# PLU

Ville d'Anglet

## MODIFICATION SIMPLIFIEE n°3

### **A. EXPOSE DES MOTIFS**

### Suppression de l'emplacement réservé n° 118

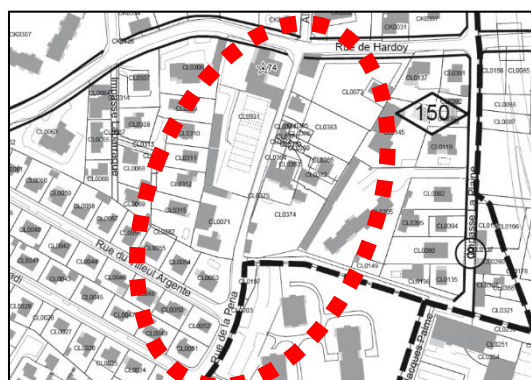
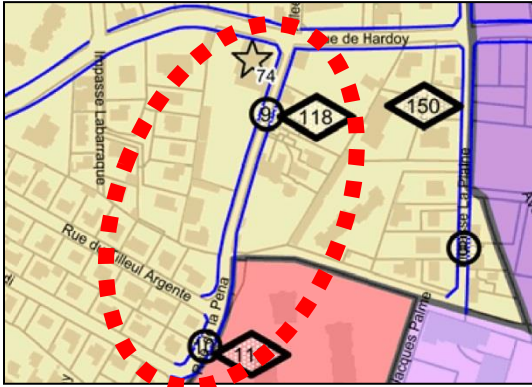
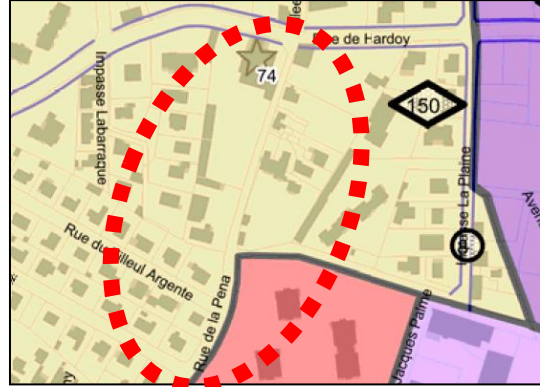
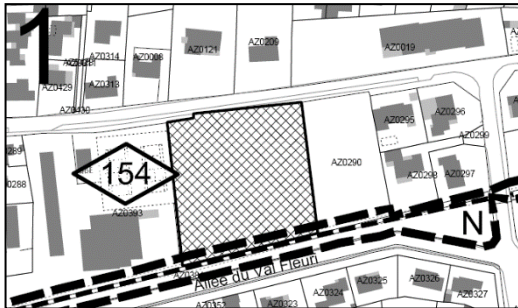
Concernant l'ER n°118, l'élargissement de la rue de la Peña étant abandonné, la suppression de l'ER est envisagée. En effet, il apparaît difficile de parvenir à élargir la rue de la Peña en raison de l'implantation des maisons à l'alignement et de l'occupation actuelle qui est faite du centre sportif et culturel de la Trinité. Ainsi, l'enjeu d'élargissement de la rue de la Peña au regard des contraintes dans le contexte urbain actuel ne justifie pas le maintien de l'ER n°118 ».

Il convient donc de les supprimer également des plans de zonage 4A-2 et 4A-5. Ces deux documents graphiques sont modifiés en conséquence :

Secteur à plan de masse n°4 « BOVERO » avant modification simplifiée n°3

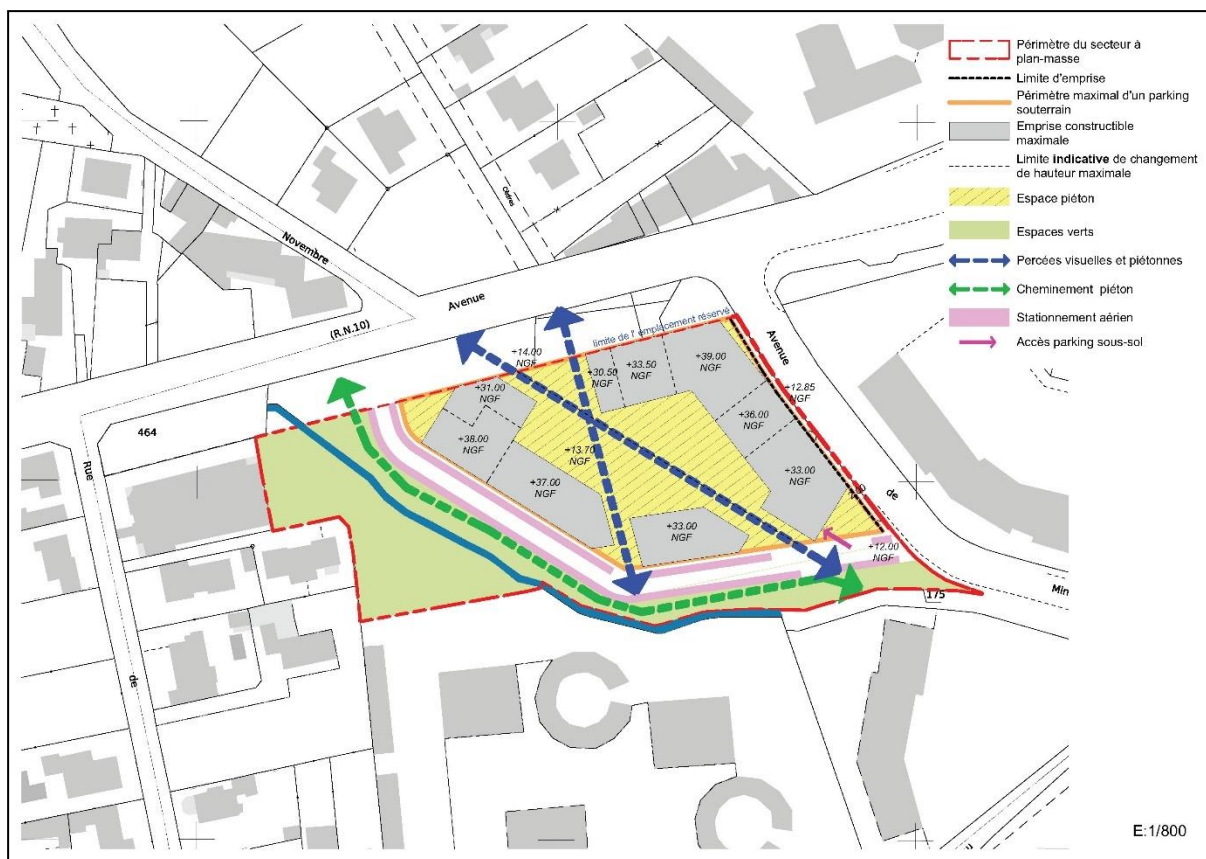
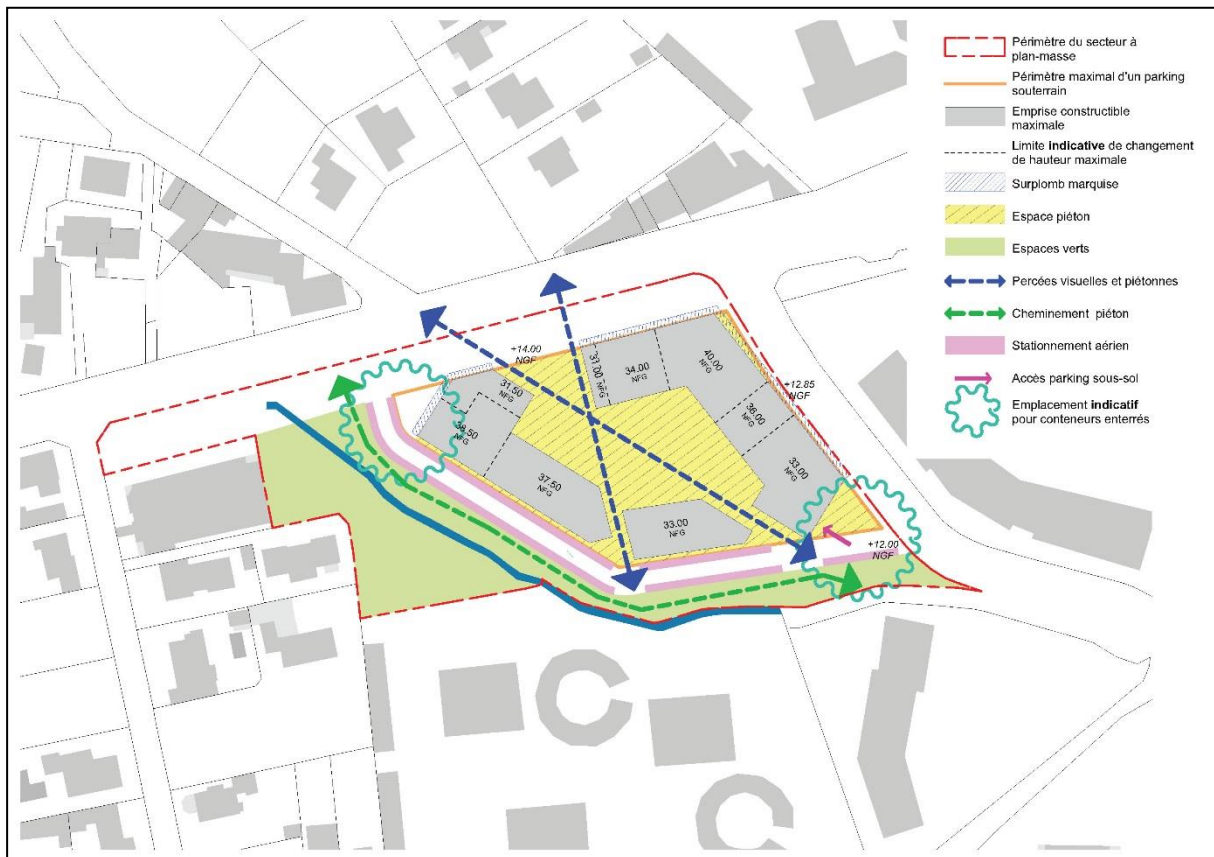
Les modifications apportées au plan de masse concernent :

- éloignement de la voie nouvelle et des bâtiments situés le long de cette voie par rapport au ruisseau, de manière à minimiser l'impact de la construction sur la trame verte et bleue,
- Élargissement des percées visuelles pour minimiser le vis-à-vis entre bâtiments et augmenter les ouvertures vers le cœur d'îlot,
- Inclusion de l'emplacement pour les containers enterrés destinés à la collecte des ordures ménagères nécessaires au projet,
- Inclusion de l'emplacement pour la possible réalisation d'une marquise au dessus des locaux commerciaux situés le long de l'avenue de Bayonne et de l'Avenue Minerva,
- Suppression d'un espace piéton entre la voie nouvelle et la route de Bayonne pour permettre l'adaptabilité du projet de l'îlot BOVERO avec le projet du Tram'bus sur l'avenue de Bayonne.

*Extrait de la Planche 4A-3  
avant modification simplifiée*

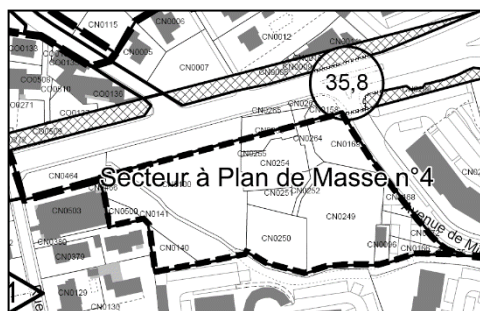
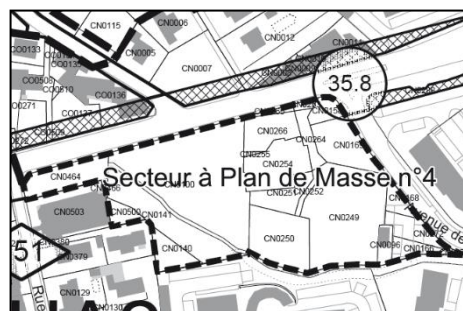
Le document graphique 4A-3 est modifié pour tenir compte de l'évolution de périmètre du « Secteur à plan de masse n°4 ».

#### **MODIFICATION DU DOCUMENT GRAPHIQUE 4C-8 SECTEUR À PLAN DE MASSE D'«AGUILERA»**

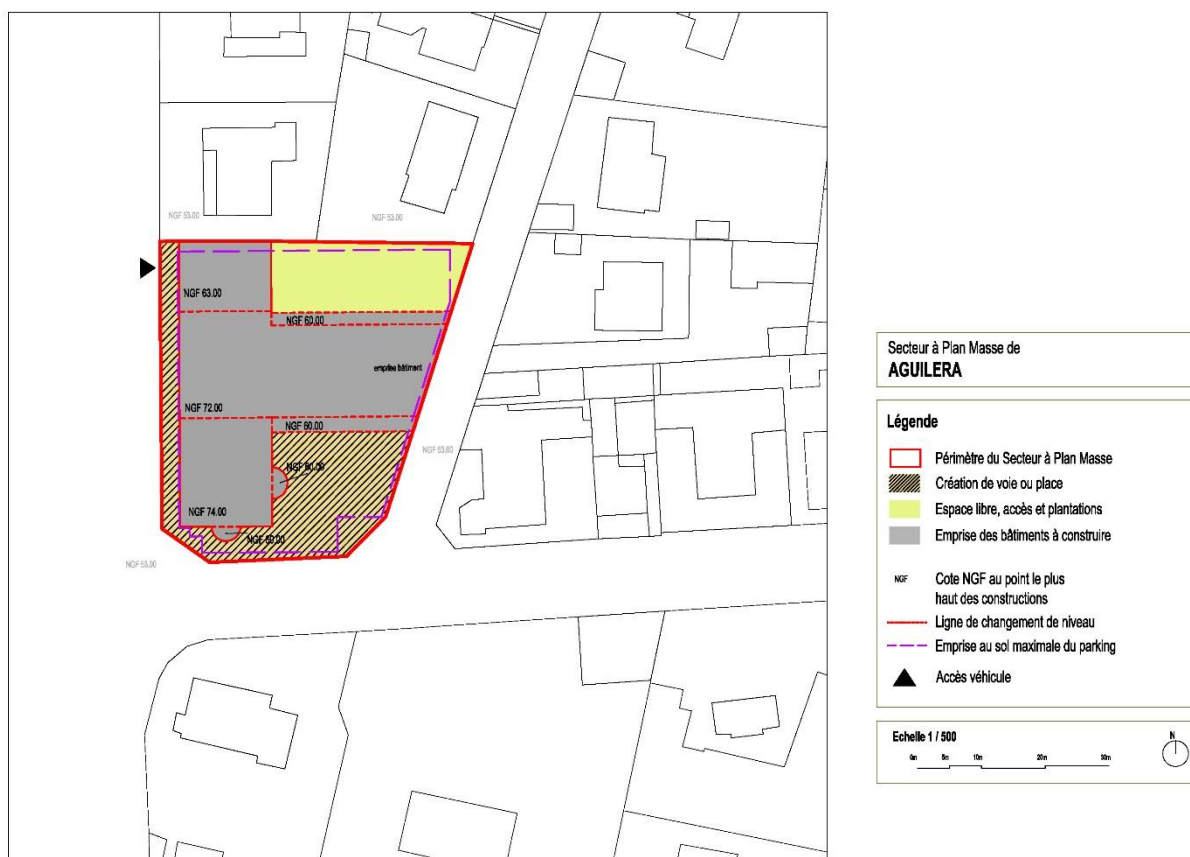
Le projet modifié du secteur à plan de masse n°8 « AGUILERA » conserve l'ensemble des principes urbanistiques du plan initial.

Les modifications s'attachent à préserver davantage les constructions voisines existantes :

Extrait de la Planche 4A-3  
avant modification simplifiée

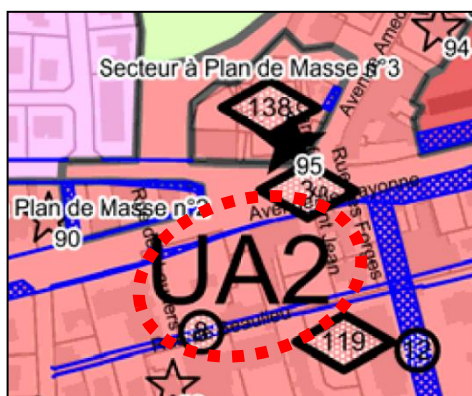
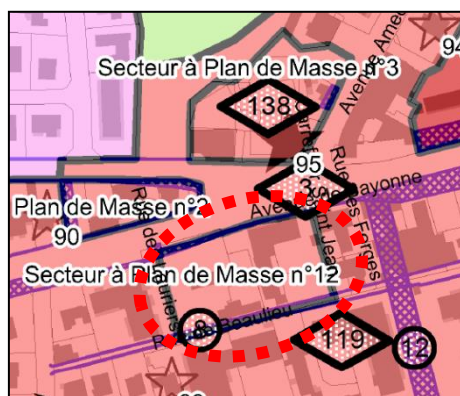
Au regard du parti d'urbanisme souhaité, les nouvelles règles graphiques viendront déroger aux règles de la zone UA (secteur UA2) du PLU et, notamment, les articles :

Extrait de la Planche 4A-4  
avant modification simplifiée

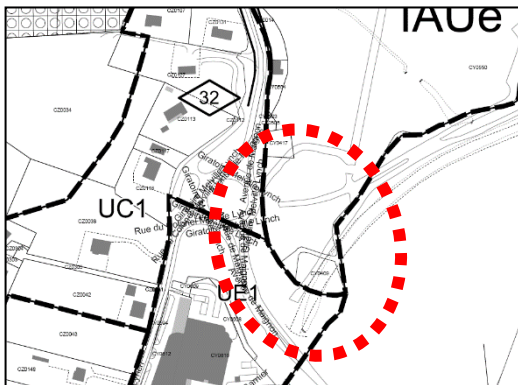
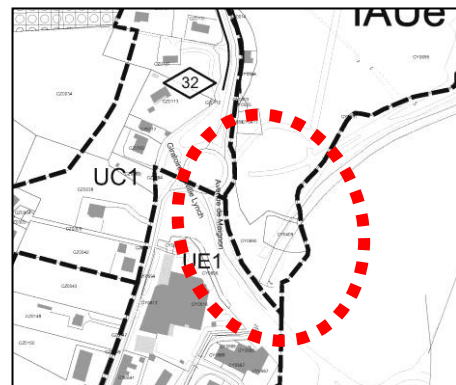
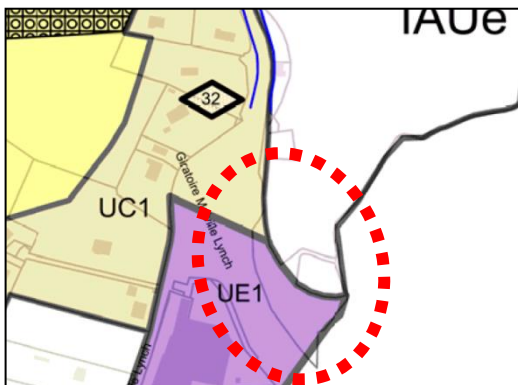
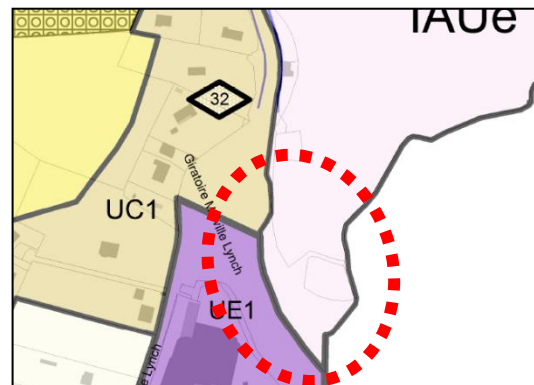
La partie des secteurs UC1 et UE1 concernés par le déclassement de voie et la cession à l'Agglomération est versée à la zone IAUE à la faveur de la présente modification simplifiée n°3 du PLU d'Anglet.

Les documents graphiques 4A-4 et 4A-5 sont modifiés par la réduction des secteurs UC1 et UE1, au profit du secteur IAUE :

### Ajustement de l'Orientation d'Aménagement

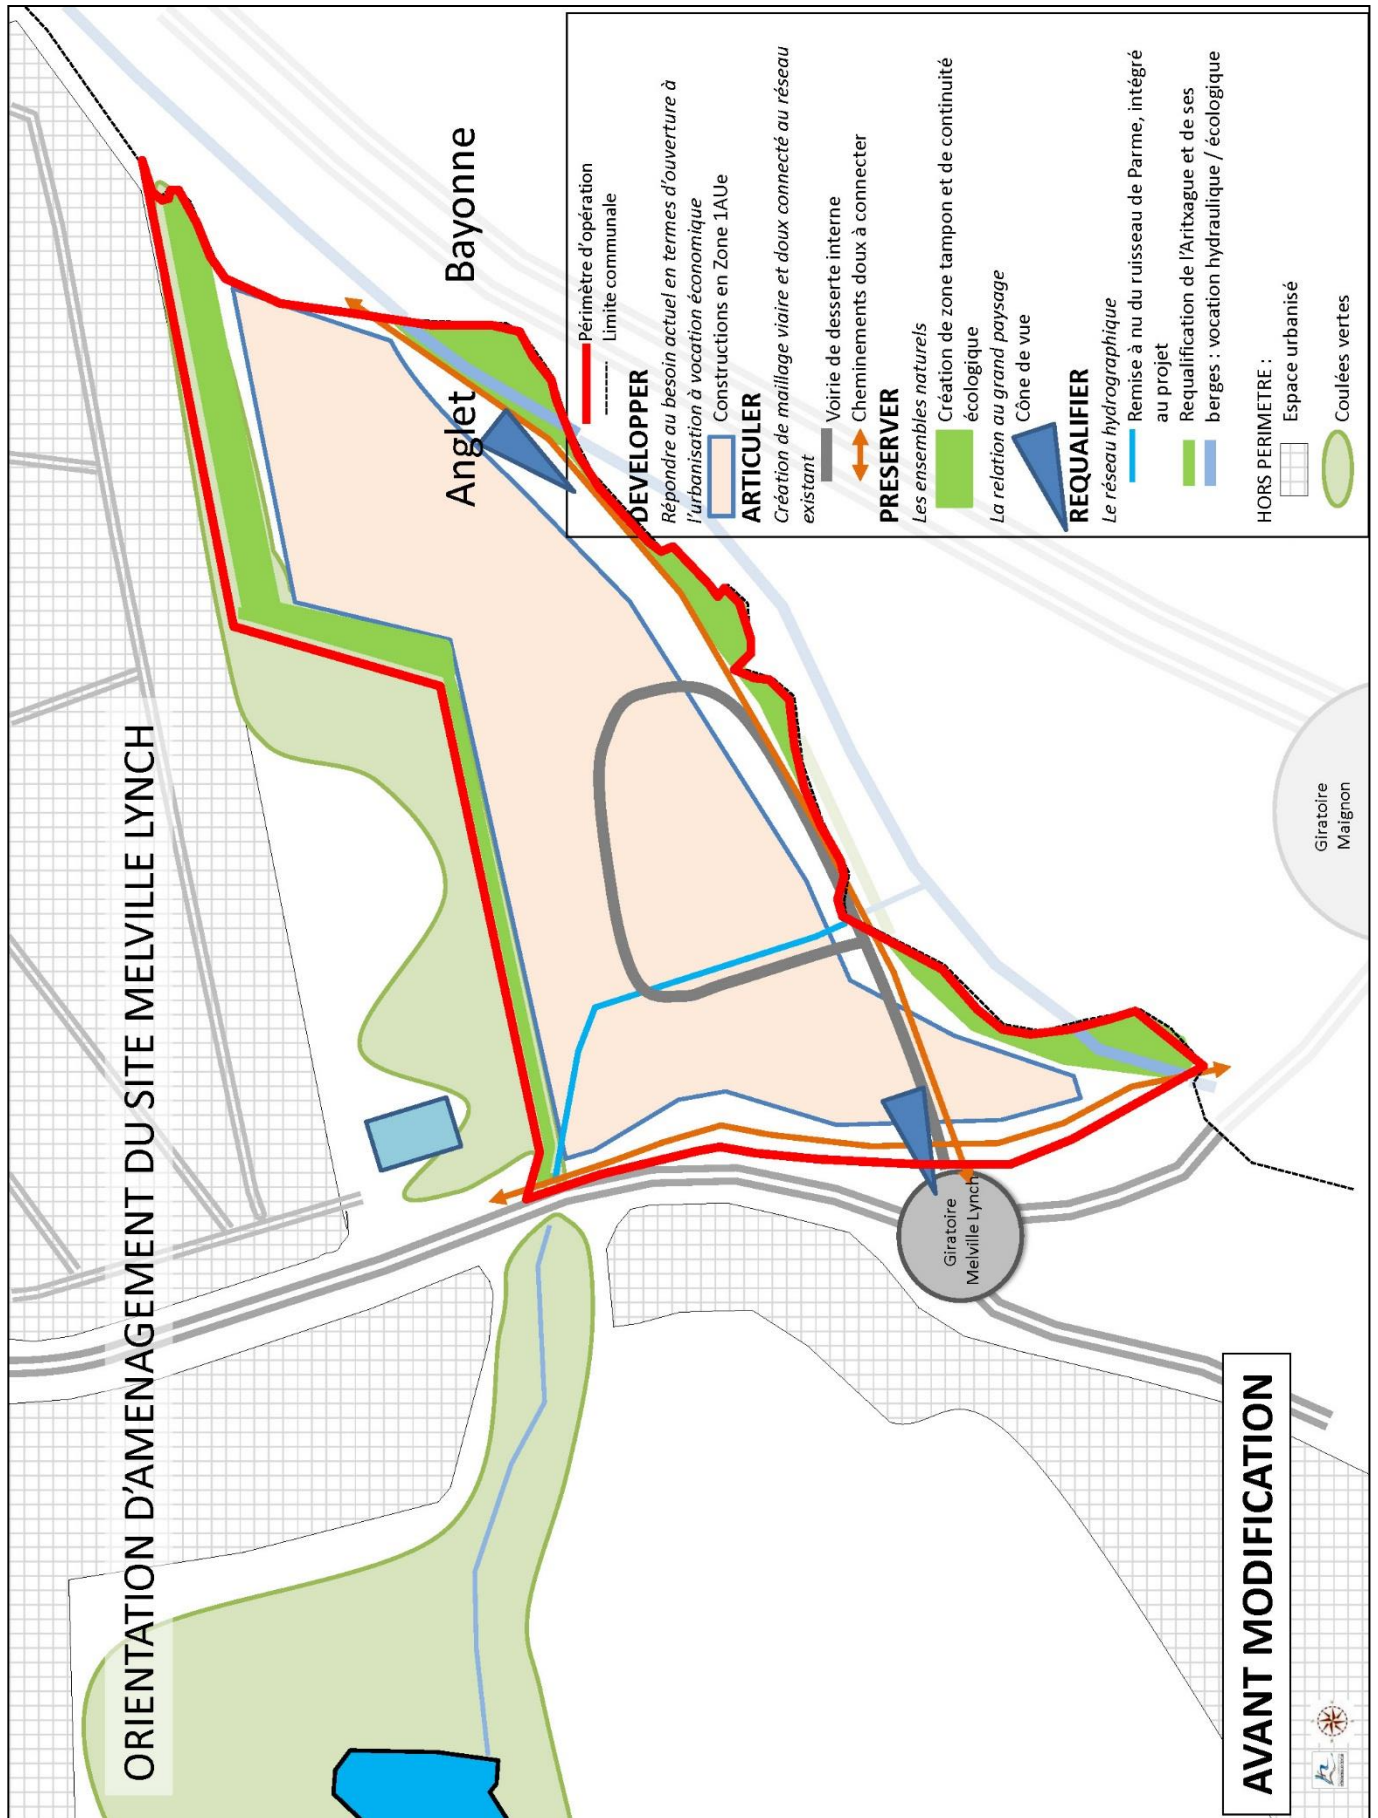
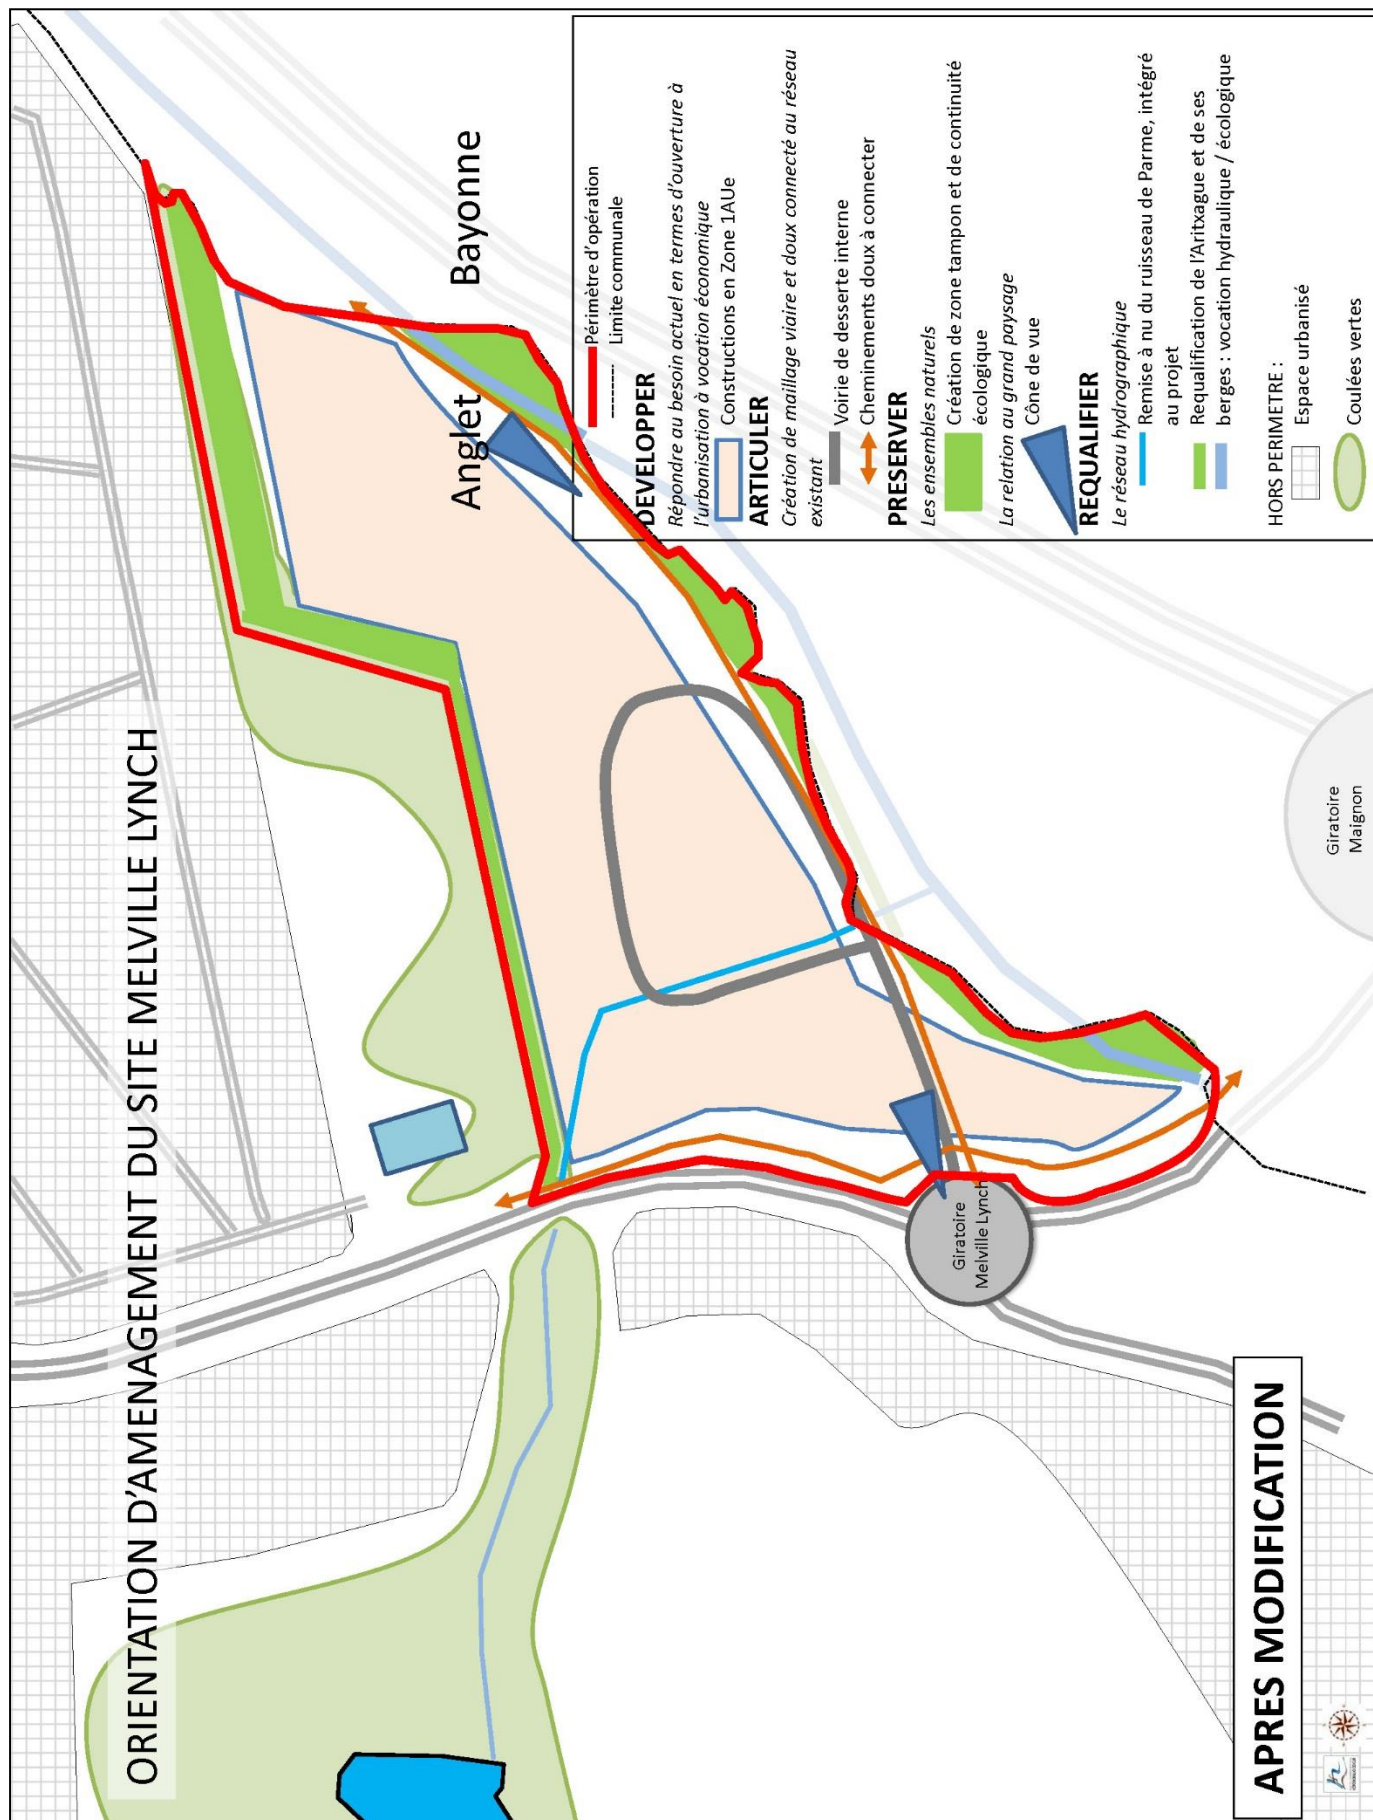
Le plan de l'orientation d'aménagement est modifié comme suit pour tenir compte de l'évolution du zonage IAUE relatif à la ZAC Aritxague Melville Lynch :
